PROYECTO:  
 AMPLIACIÓN CAPTACIÓN Y PRODUCCIÓN SISTEMA DE ACUEDUCTO REGIONAL ARJONA TURBACO

CONTIENE:  
 CORTES FILTROS

TIPO: HID CORTES FILTROS  
 PLANO: HID 09 DE HID 18  
 PLANOS DE PROYECTO:  
 ACU. REGIONAL ARJONA TURBACO 00-15

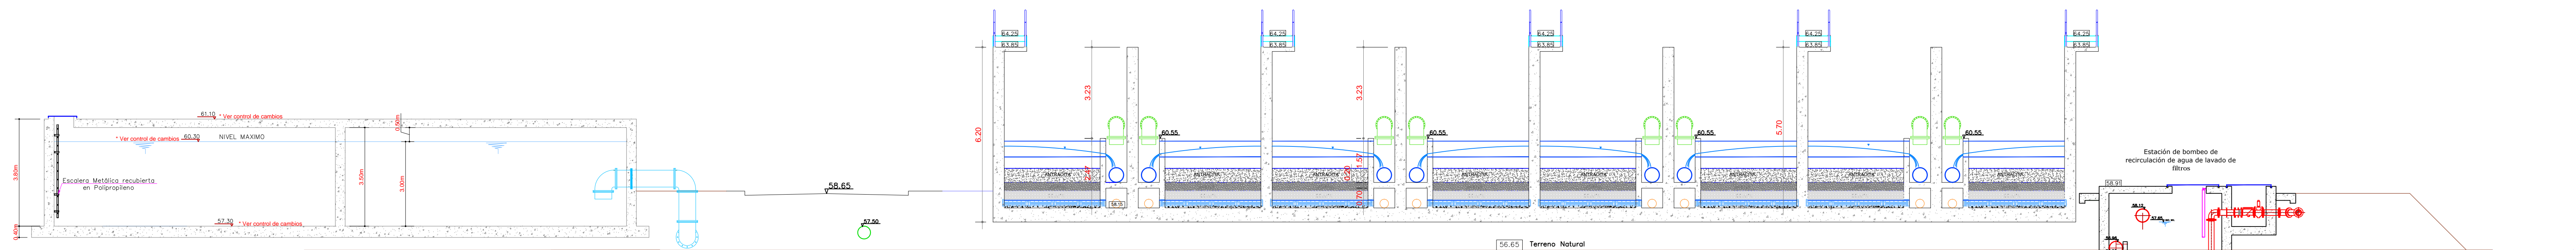
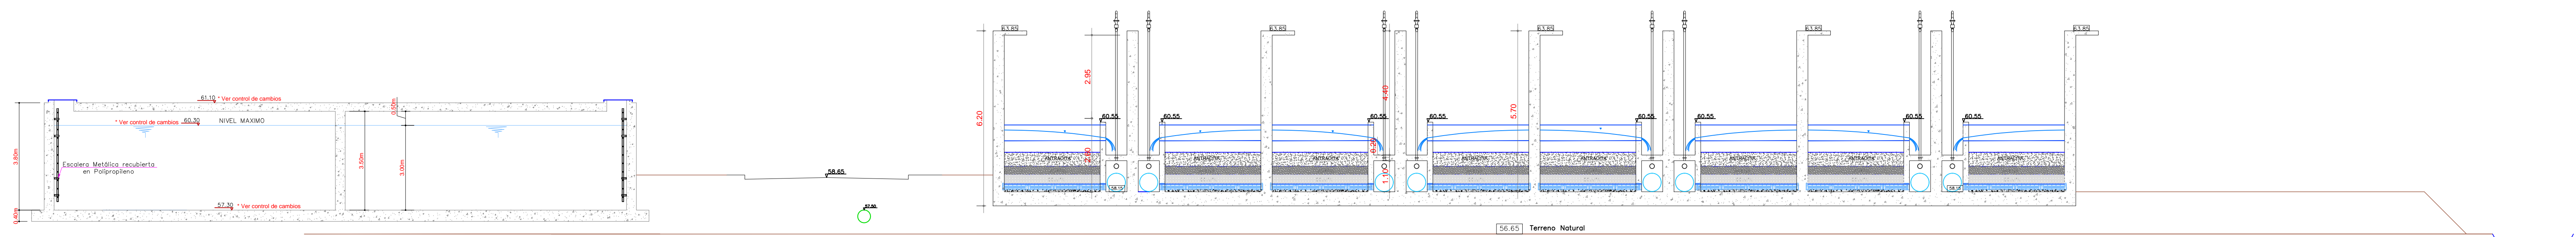
**NOTA:**  
 La cota del vertedero de salida de agua filtrada fue modificada de 61.95m a 61.75 m. La cota del fondo del Tanque de Contacto fue modificada de 58.50 m a 58.30 m. La cota de las pasarelas sobre la Cámara de Contacto fue modificada de 62.65 m a 62.45 m. Estas modificaciones se atribuyen a lo indicado por el Ing. Carlos Solano Fajardo, de acuerdo a lo descrito como recomendación del MVCT mediante correo electrónico del 01 de Diciembre de 2016 a las 7:52 a.m. El Consultor y la Firma HIDROCONSULTORES S.A. no se hacen responsables de las implicaciones que generen estos cambios en el proyecto.
